43F-01-008

不具合連絡書

161663-2-11 / DF16-SV(A)タンシ

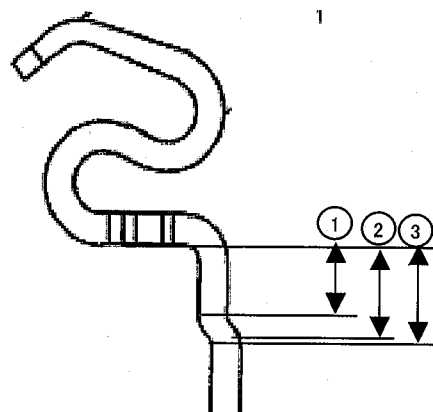
- ① 0.4 ± 0.05 が $0.469 \sim 0.477$
 ② 0.5 ± 0.08 が $0.573 \sim 0.596$
 ③ 0.55 ± 0.08 が $0.631 \sim 0.639$
 3箇所図面規格よりプラスに規格外
